COMUNE DI NAPOLI

PROGETTO DEFINITIVO

OPERE DI URBANIZZAZIONE PRIMARIA
CONNESSE AL PIANO URBANISTICO APPROVATO CON
DELIBERA DI GIUNTA COMUNALE N.1185 DEL 15.12.2011
VIA SALLUSTRO PONTICELLI-NAPOLI

RELAZIONE GENERALE

Figura 5- STRALCIO TAV URBANIZZAZIONI PRIMARIE NELLA PROPOSTA DI PIANO

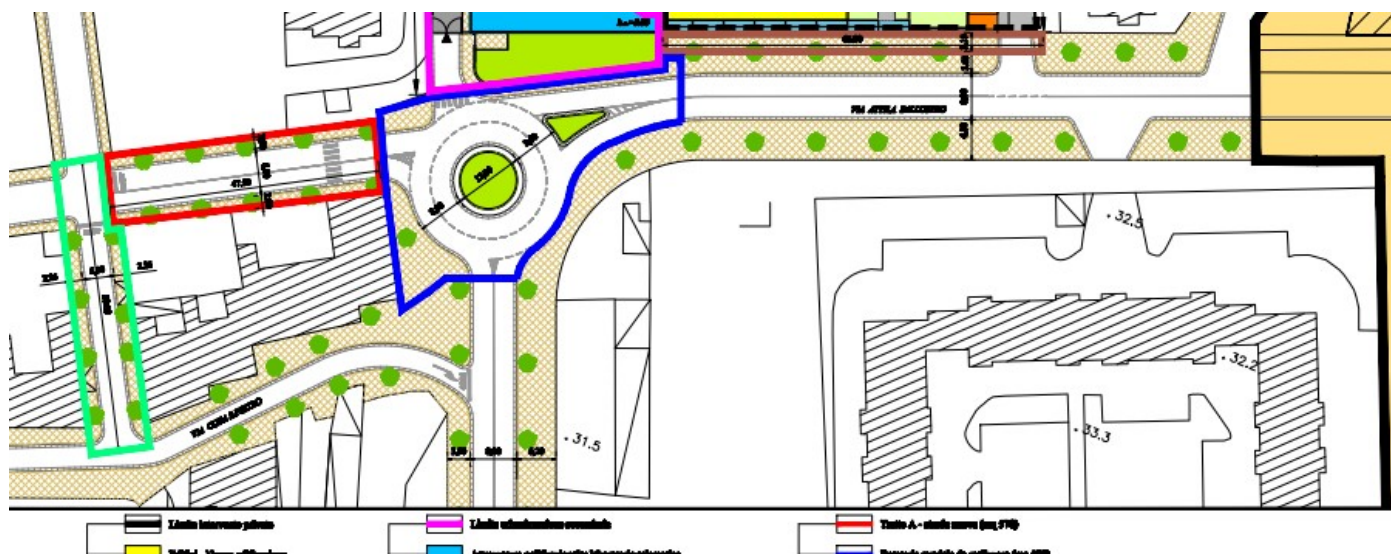
Il progetto definitivo presentato dal Proponente ricalca il progetto preliminare a meno di due aspetti specifici che hanno comportato modifiche all'assetto delle opere.

Il primo aspetto riguarda la posizione della rotonda stradale prevista lungo via Sallustro.

Nel PUA approvato la posizione della rotonda aveva tenuto conto della riduzione della carreggiata stradale di via Sallustro, mediante l'allargamento dei due marciapiedi che si fronteggiano così come previsto nel Programma di Recupero urbano PRU di Ponticelli. Successivamente le interlocuzioni avvenute con il competente Servizio Edilizia Pubblica hanno assicurato che la previsione della riduzione della sezione stradale era stata stralciata. Di conseguenza l'attuale configurazione stradale di via Sallustro ha richiesto che il progetto definitivo prevedesse lo spostamento della prevista rotonda in maniera idonea e coerente con l'attuale sezione della carreggiata.

Figura 6- STRALCIO TAV URBANIZZAZIONI PRIMARIE PROGETTO DEFINITIVO

Figura 7 stralcio planimetria di progetto : marciapiede su via Attila Sallustro

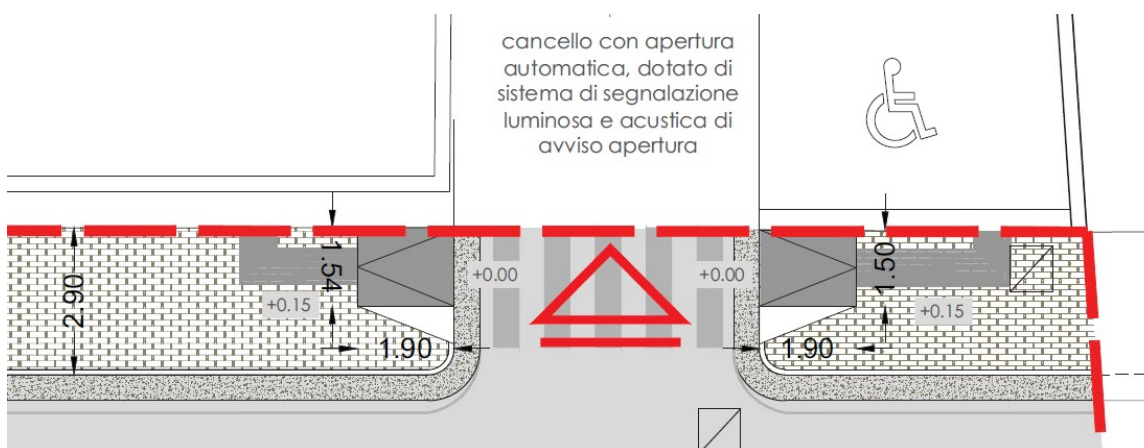
2. Il **Servizio Pianificazione Strategica della Mobilità e PUMS** nella figura del Dirigente arch. Ignazio Leone, con nota PG/ 1007162 del 13.12.2019, conferma il progetto relativo alle opere di urbanizzazione primaria dando parere favorevole e in particolare si legge:

Inoltre negli elaborati di progetto di dettaglio sono stati quotati i marciapiedi che hanno ampiezza adeguata per il passaggio dei soggetti diversamente abili (Cfr. tav. PD_U_12) . Il marciapiede di nuova realizzazione su via Attila Sallustro è largo mt. 2,90. Nella strada di nuova realizzazione gli scivoli sono posti in modo da non costituire un impedimento al passaggio ma favorire il superamento delle barriere architettoniche (cfr. tav. PD_U_16). In corrispondenza delle rampe degli scivoli è applicato il codice Loges nella pavimentazione.

Figura 10 stralcio della planimetria allegata al permesso a costruire n. 40/2020 delle residenze

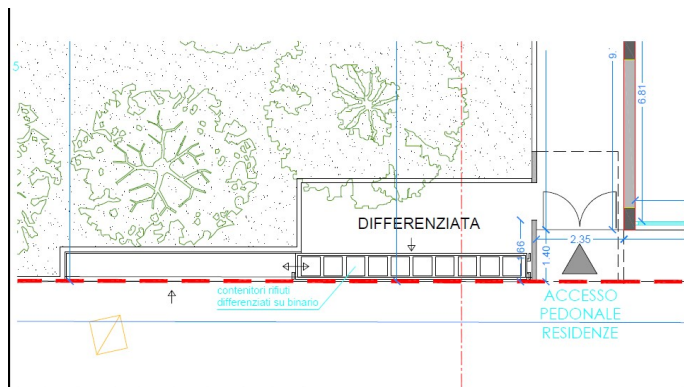
4. Il **Servizio ASIA Rinnovo e Sviluppo** nella figura del Direttore ing. Paolo Stanganelli, con nota PG/8738/2019 del 3.12.2019 , in risposta alla nota della dott.ssa Contino del **Servizio igiene della città**, rappresenta le seguenti osservazioni: *"[...] è opportuno prevedere una postazione di 4 contenitori interrati per la raccolta delle frazioni differenziate secche e di fornire precise prescrizioni ai progettisti delle opere pubbliche e private per la realizzazione di idonei spazi per il ricovero delle attrezzature domiciliari per le frazioni umide (organico e non riciclabile)."*

Nello stralcio allegato si riporta la proposta del succitato Servizio per la collocazione della postazione interrata .

A tal proposito si evidenzia che per il PUA in oggetto, nel corso dell'elaborazione sia dei titoli abilitativi che nella redazione della fase definitiva, sono state individuate due zone per la raccolta differenziata stradale. In particolare nel **permesso a costruire n. 40 del 1.2020 per le residenze**, rilasciato dal Servizio Edilizia Privata, è stata prevista un' area per collocare i contenitori della raccolta differenziata di facile accesso ai condomini e agli operatori ecologici addetti alla raccolta. In fase esecutiva si può verificare di ampliare questa zona e inserire i 4 cassonetti interrati secondo le indicazioni dell'azienda ASIA.
